Dotyczy przetargu nieograniczonego pn.: „Podniesienie jakości usług zdrowotnych oraz zwiększenie dostępu do usług medycznych (budowa budynków nr B4A, B4, budynków technicznych wraz z zagospodarowaniem terenu) w Wojewódzkim Szpitalu Specjalistycznym im. bł. ks. J. Popiełuszki we Włocławku – ETAP I FAZA 2 inwestycji.” Znak postępowania: ZP/01/23

### Wyjaśnienia treści specyfikacji warunków zamówienia (8)

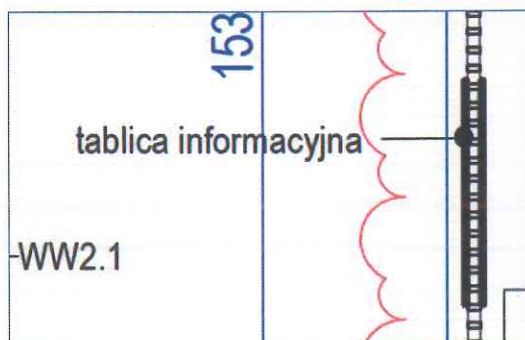
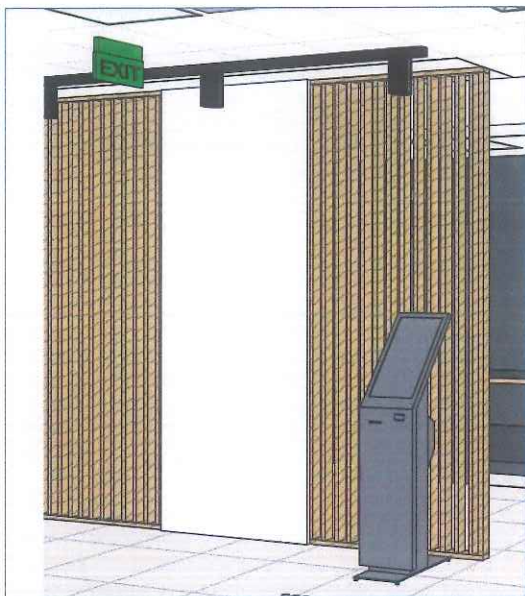
135. Prosimy o jasne i czytelne wskazanie na rysunku zakresu robót zewnętrznych, tzn. drogi, chodniki, zieleni itp., które będą do wykonania w zakresie obecnego przetargu. Wg zestawienia dokumentacji wskazano plik 376-IP-00-XX-DR-A-01001 dot. PZT, gdzie zaznaczono, że roboty są do wykonania w Fazie 1 etapu I oraz w Fazie 2 etapu I. Podobnie zaznaczono rys. 376-IP-00-XX-DR-A-01003 – pzt-etap 1. Wg podanych danych nowy GW nie jest w stanie zorientować się co dokładnie jest do wykonania w zakresie pzt.

Zgodnie z odpowiedzią na pytanie 48.
